ANEXO 2

Observaciones al PdC

Programa de Cumplimiento
CONSTRUCTORA E INMOBILIARIA ESPERANZA S.A.
ROL D-85-2016

2. Descripción del perímetro en que se implementan pantallas (acción N° 4)

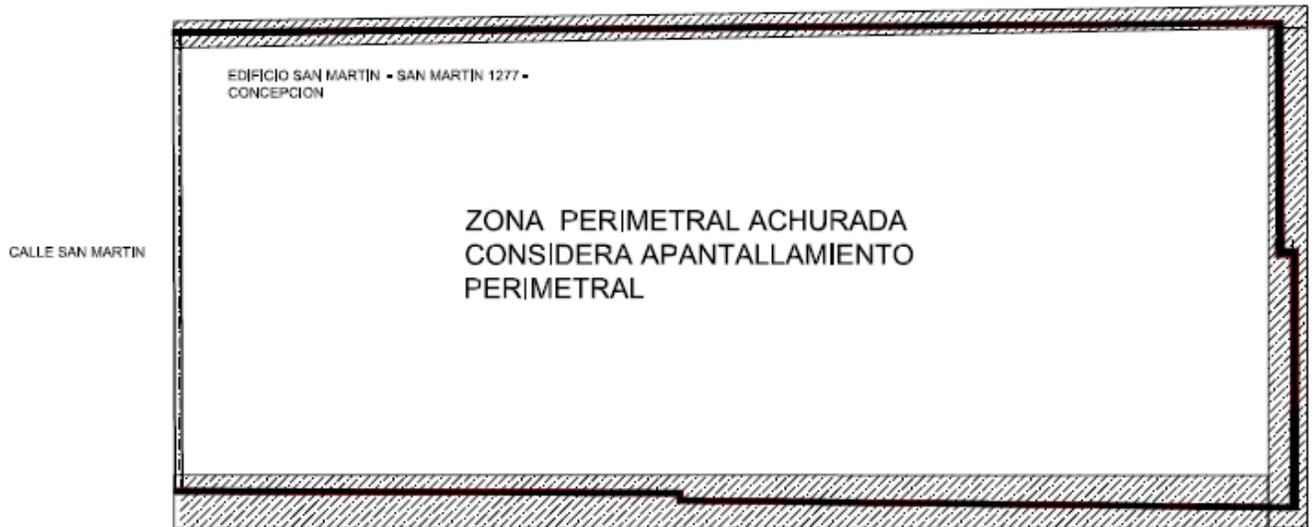
La observación indica “Se deberá describir e identificar el perímetro que será implementadas las pantallas. Adjuntar croquis o plano de la implementación de las pantallas”.

De acuerdo a ello, la siguiente imagen permite graficar el perímetro de implementación de las pantallas:

3. Descripción parapetos móviles (acción N° 5)

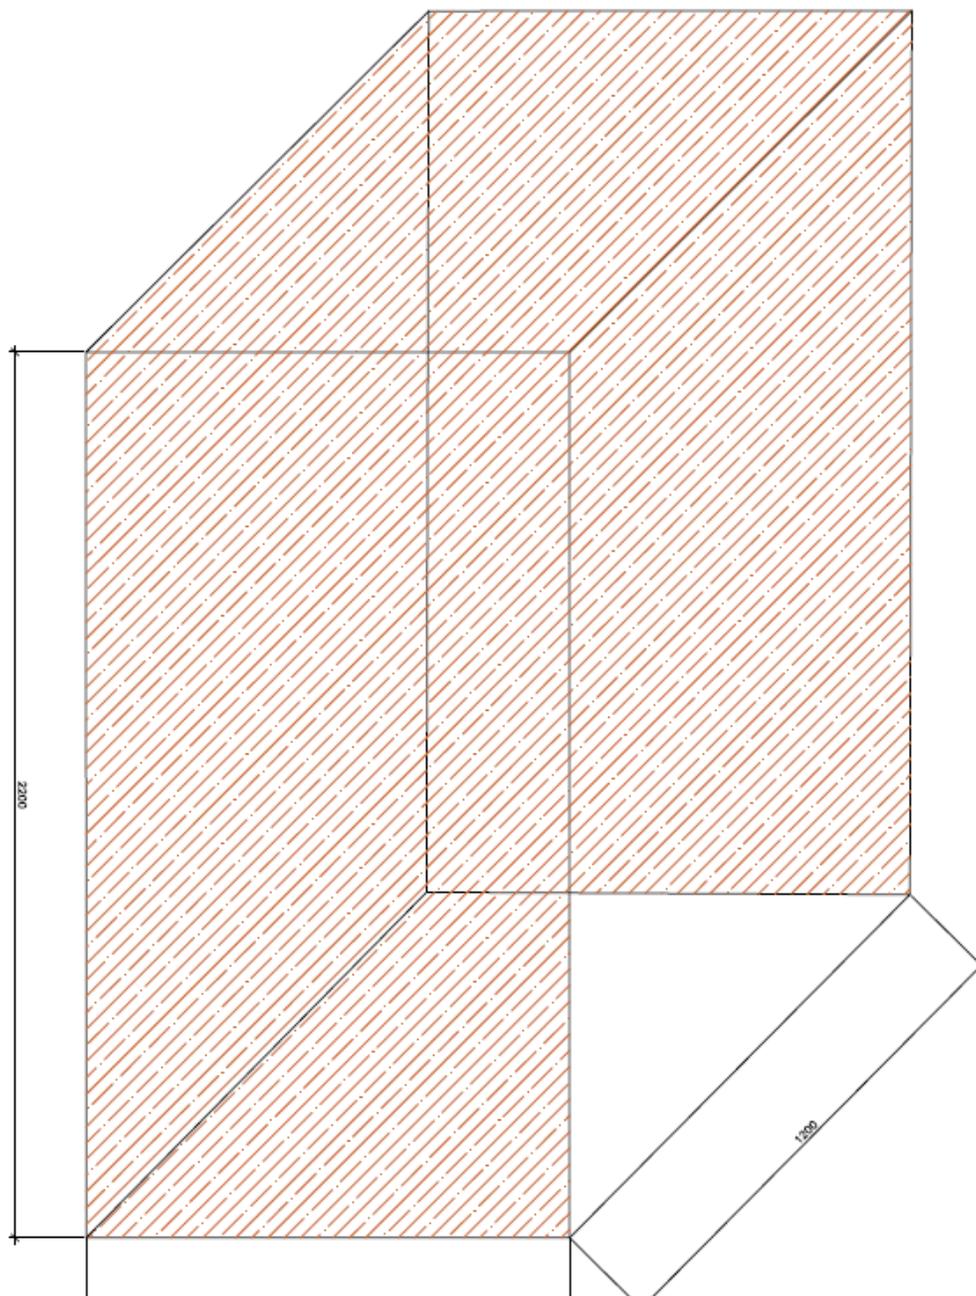
La observación indica “se debe especificar altura de los parapetos y adjuntar descripción y dibujo de la estructura (si acaso será en forma de pantalla o de encierro acústico)”.

De acuerdo a la imagen siguiente, los parapetos tienen una altura de 2,20 m.

PANTALLA ACÚSTICA

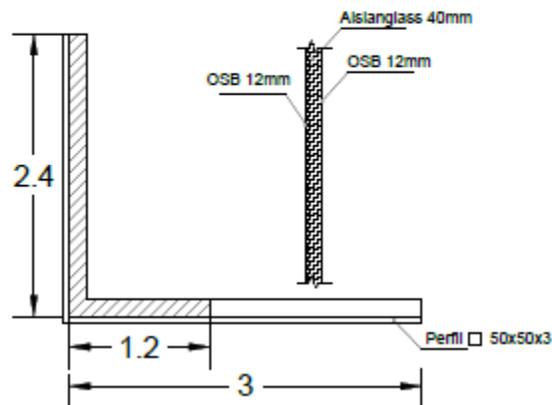
La observación indica *“Se debe especificar y adjuntar descripción o dibujo del funcionamiento e implementación de la estructura”*.

En el plano a) que se adjunta a este anexo se describe la disposición de las pantallas acústicas en el piso de avance de la obra.

En cuanto al tipo de apantallamiento, la imagen siguiente muestra un detalle del mismo:

TAPA ACÚSTICA PARA VENTANA

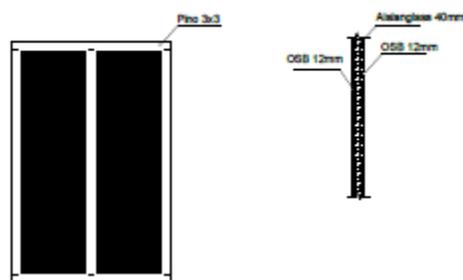
La observación indica “Se deberá señalar y describir en qué forma esta acción complementa o interfiere con la acción n° 9 anterior, para lo anterior se deberá especificar y adjuntar descripción o dibujo del funcionamiento e implementación de la estructura.”.

El diseño de la tapa acústica para ventanas se muestra a continuación:

Adicionalmente, en el plano a) que se adjunta a este anexo se describe la disposición de dichas tapas y la complementariedad con la acción N° 9.
